Parc Eolien des Limodores Pièce n° 15

Dossier de réponse à l'Enquête Publique – Éoliennes des Limodores

Réponses aux questions du commissaire enquêteur

31 Décembre 2018

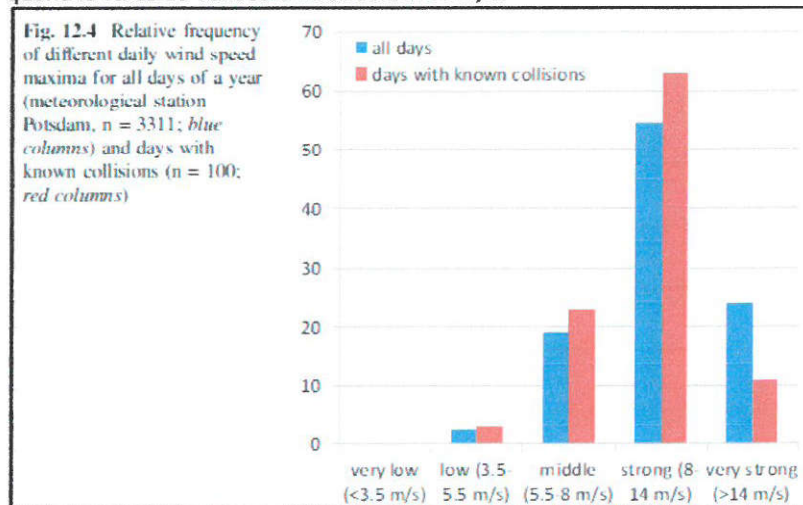
Re-B PJ 22

- Le bridage des éoliennes n'est en aucun cas piloté par un dispositif de détection. Ce bridage sera effectif en fonction de certains paramètres (cf. pages 390 et 391 de l'étude écologique (Document 3, *Annexe à l'étude d'impact, Volume 1*)), à savoir :

- ✓ Les éoliennes peuvent fonctionner selon la force du vent. En effet, une étude allemande a permis de mettre en relation la force du vent avec les cas de collisions des rapaces et notamment celles du Milan royal (cf. la figure ci-dessous) :

Figure 1 : Exemple de perturbation de la réception TV par un parc éolien

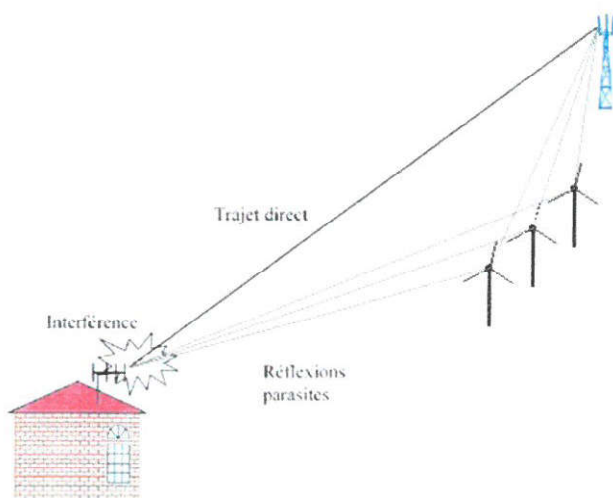
Re-B PJ 21

Contrairement aux cas classiques de brouillage que l'on connaît dans le monde des radiocommunications, les perturbations que peuvent provoquer les éoliennes sur la réception du signal télévisuel ne proviennent pas directement de signaux brouilleurs que ces éoliennes auraient la capacité d'émettre. En effet, les émissions qui pourraient être générées par l'éolienne ne semblent jamais avoir causé de troubles particuliers et sont, en tout état de cause, couvertes par les normes de compatibilité électromagnétique (CEM) et la directive CEM.
